改善箇所説明図

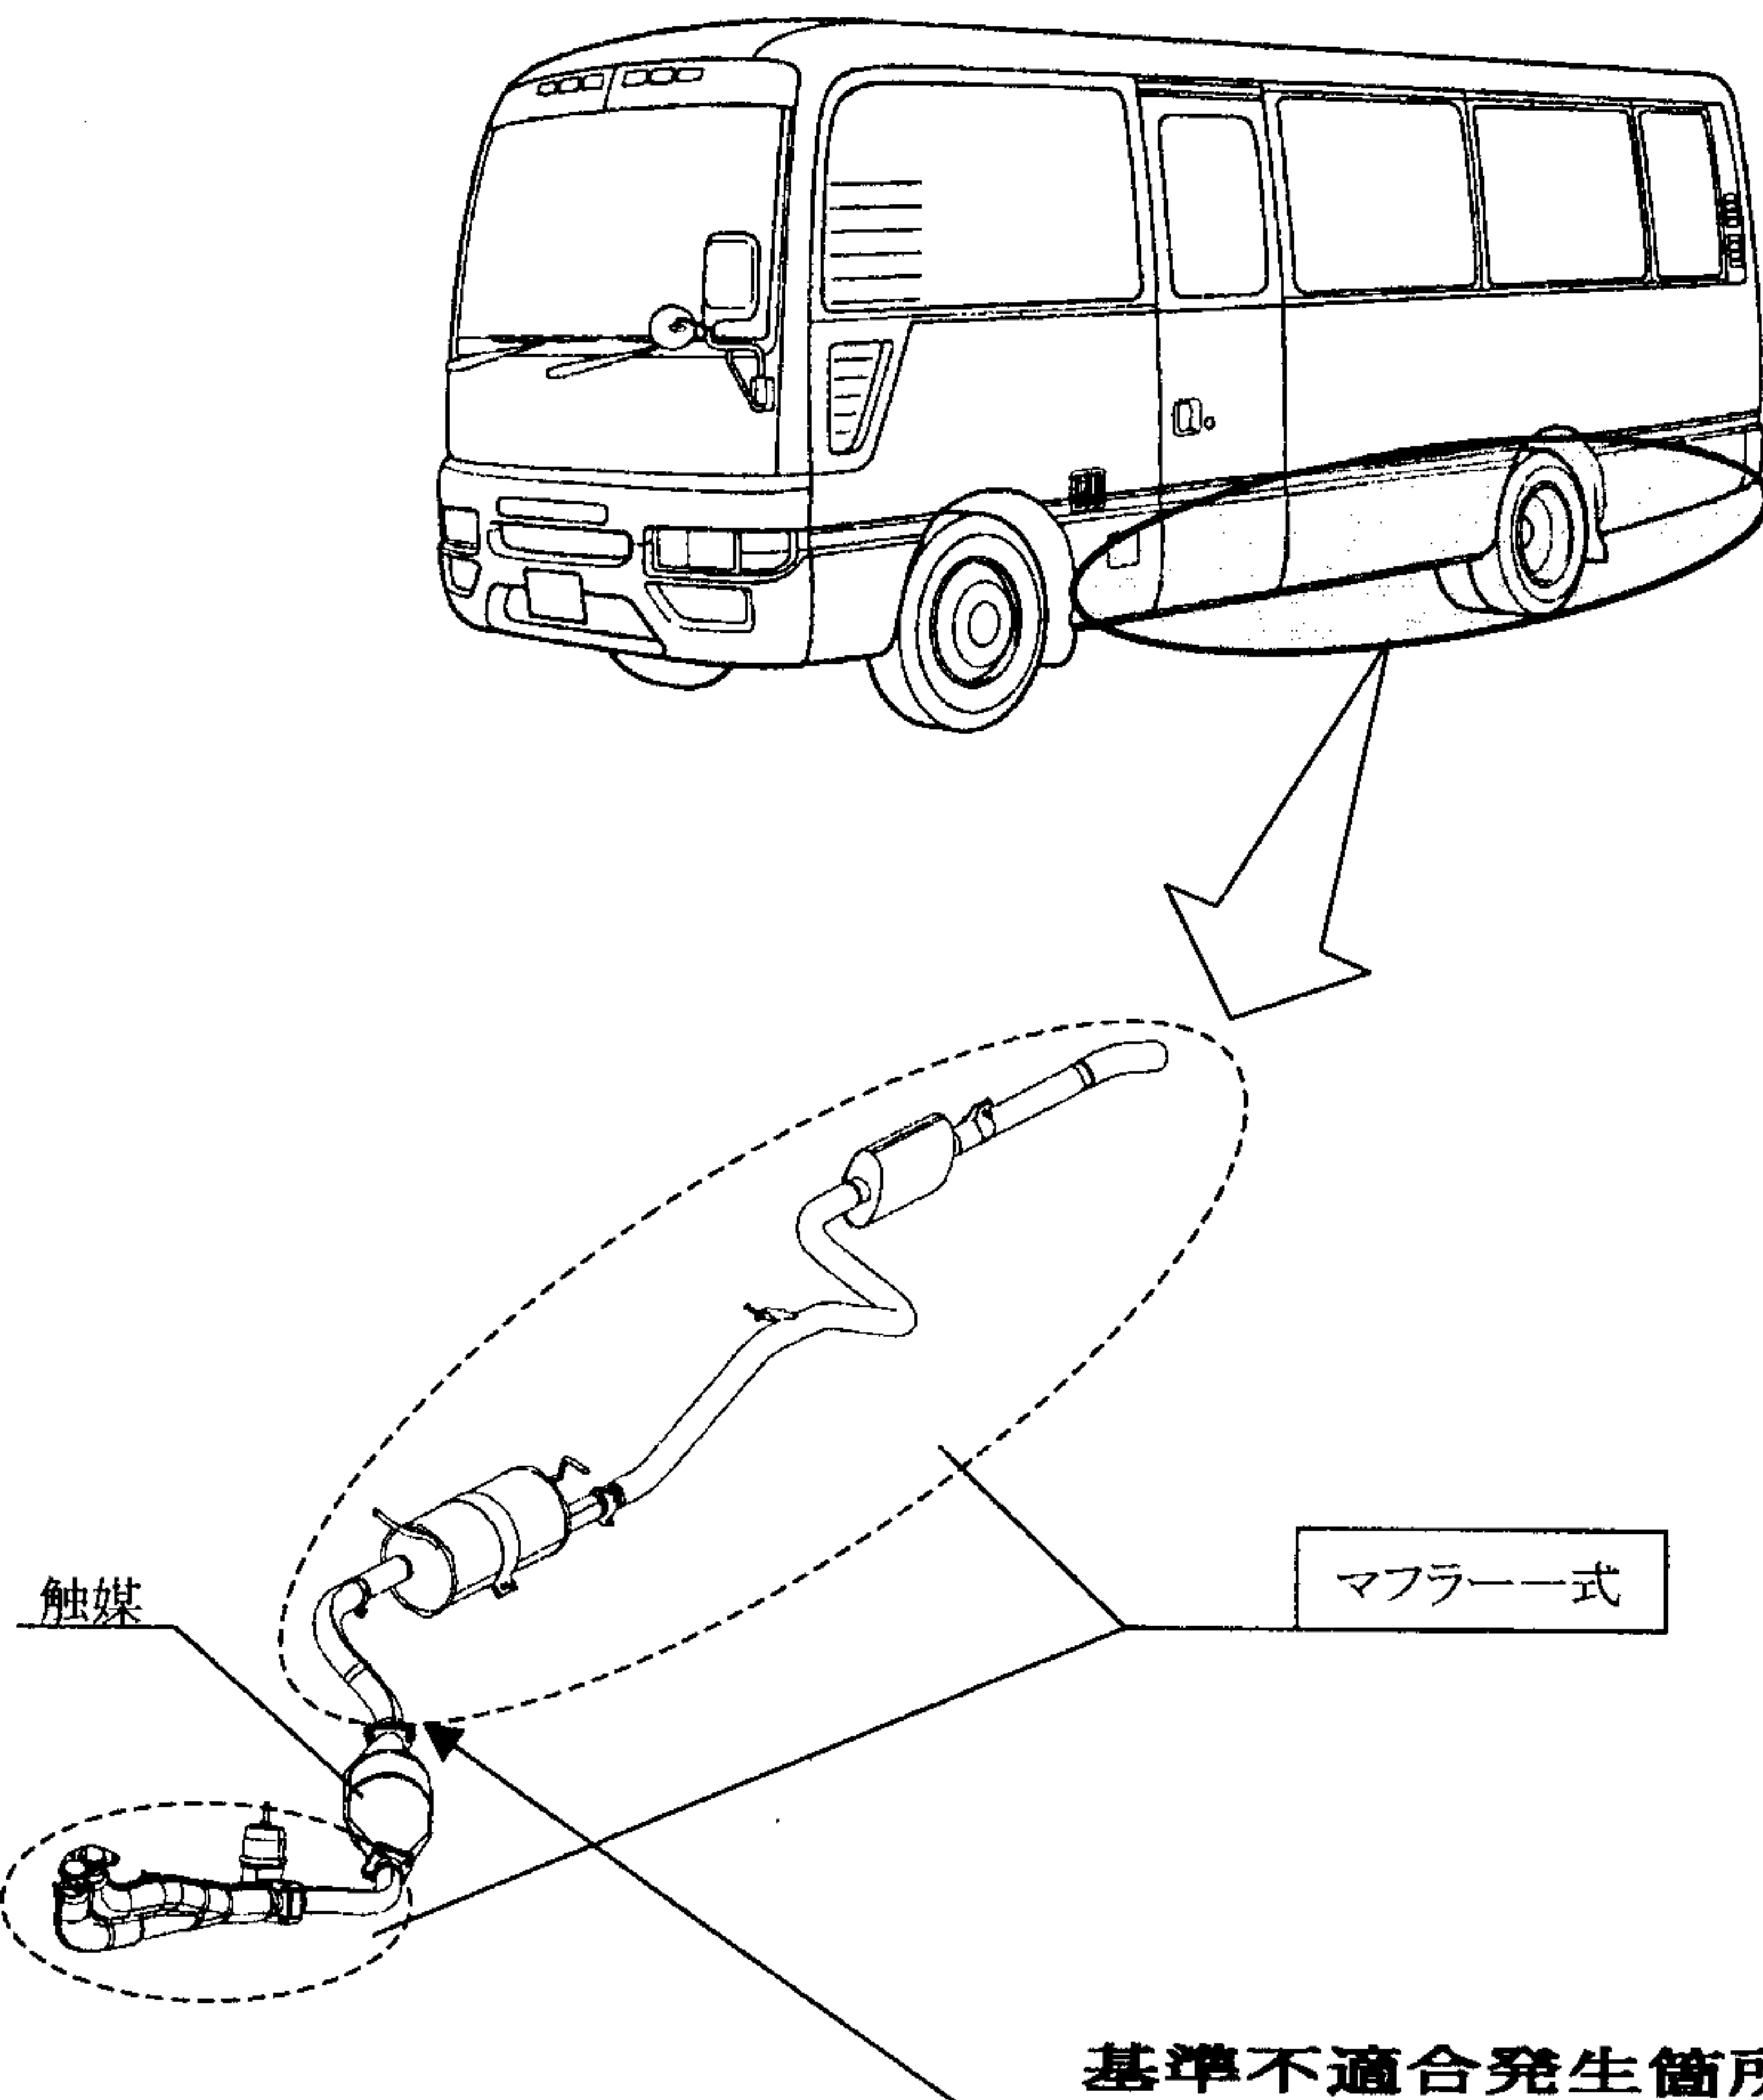
基準不適合発生箇所

首都圏(埼玉県、千葉県、東京都、神奈川県)で実施されているディーゼル車の排出ガス規制対応のために触媒を追加した車両において、エンジンからの振動に対し、メインマフラーの前側の排気管の強度が不足している。そのため、そのまま使用を続けると、当該排気管が切損し、騒音が増大するおそれがある。

改善の内容

全車両、当該マフラー一式を対策品と交換する。

識別：銀色のシールをモデルナンバープレートの右横に貼り付ける。
